改善箇所説明図

基準不適合箇所

改善前：燃料フィルタ形状

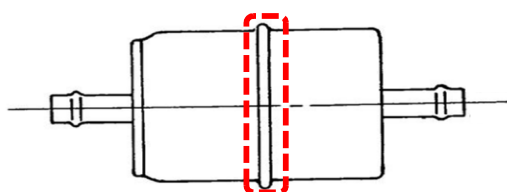
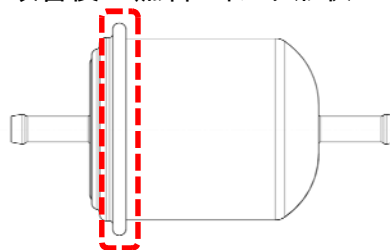
基準不適合内容：

燃料タンクと原動機の間配置されている燃料フィルタにおいて、フィルタケースのカシメが不十分なものがある。そのため、そのままの状態で使用を続けると、当該カシメ部から燃料が漏れるおそれがある。

改善内容：全車両、燃料フィルタ、クランプ、スペシャルワッシャ及び燃料ホースを対策品に交換する。
